Mission régionale d'autorité environnementale

**Avis sur le projet d'installation
d'une centrale photovoltaïque au sol
à Montlandon sur la commune de Haute-Amance (52)
porté par la société JP Energie Environnement (JPEE)**

Nom du pétitionnaire	JP Energie Environnement (JPEE)
Commune	Haute-Amance
Département	Haute-Marne (52)
Objet de la demande	Demande de permis de construire d'une centrale photovoltaïque au sol
Date de saisine de l'Autorité environnementale	01/10/2025

Figure 3: Vue de profil des tables photovoltaïques pressenties pour le projet

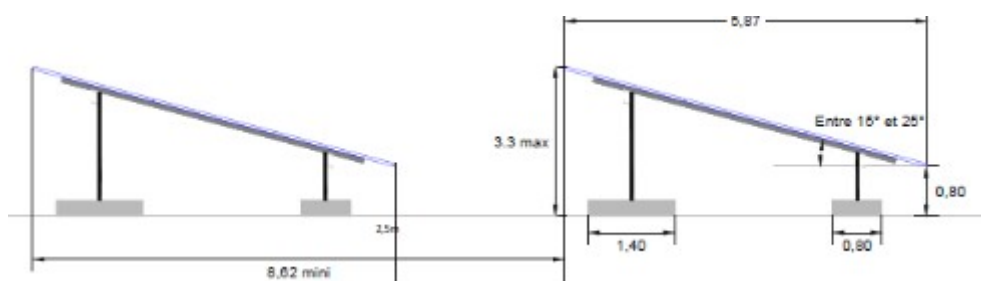
Le bord inférieur de la table est placé au minimum à 0,8 m du sol ; le bord supérieur atteint au maximum 3,3 m. L'espace entre deux tables est au minimum de 2,5 m de large, pour permettre à des véhicules de circuler entre les rangées.

Figure 4: Plan de masse du projet

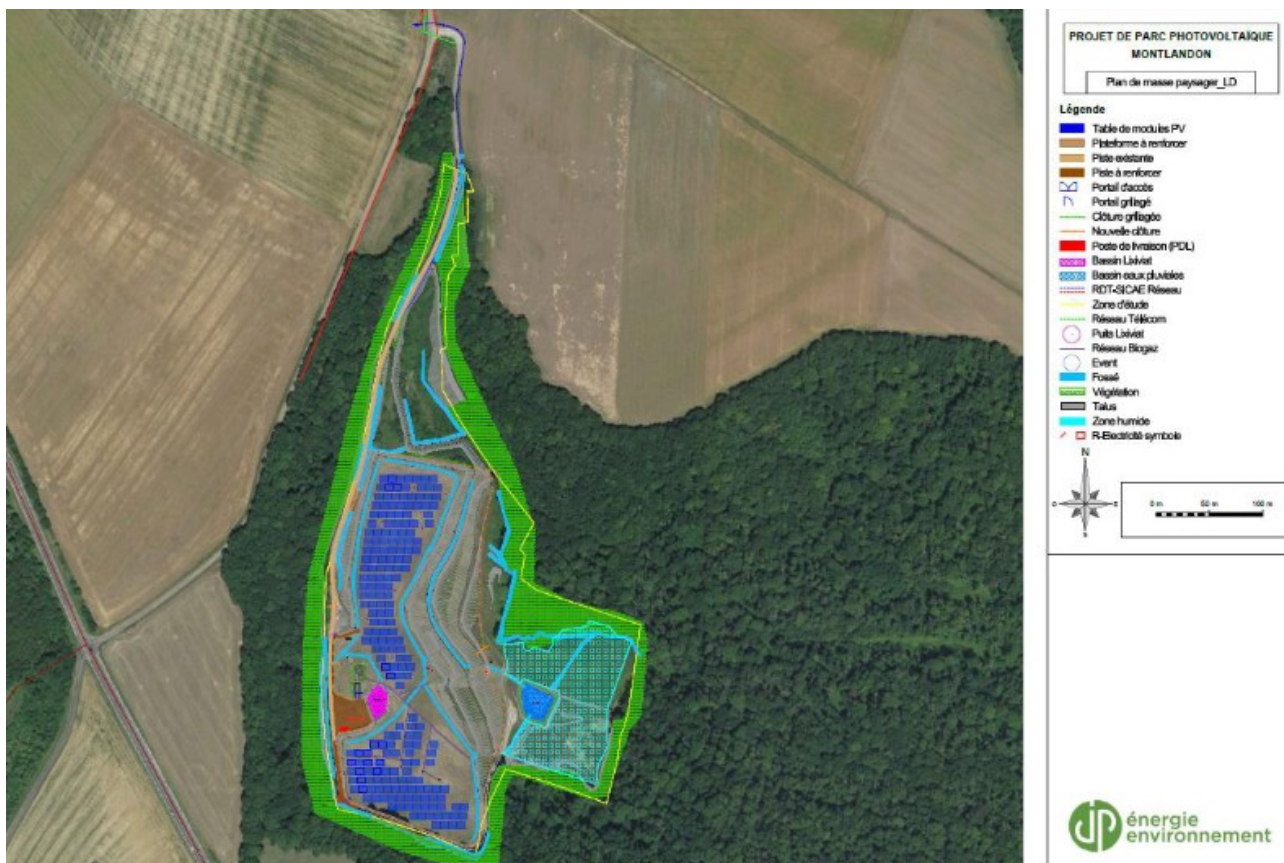
L'installation sera également équipée d'une citerne de 120 m³, et concernant la protection contre les risques d'incendie en forêt qui s'accroissent avec le changement climatique, l'Ae relève la présence de bosquets autour de la ZIP.

L'Ae recommande au pétitionnaire de maintenir une distance minimale de 50 m pour la bande pare feu par rapport aux lisières boisées et de suivre les prescriptions du SDIS qui a
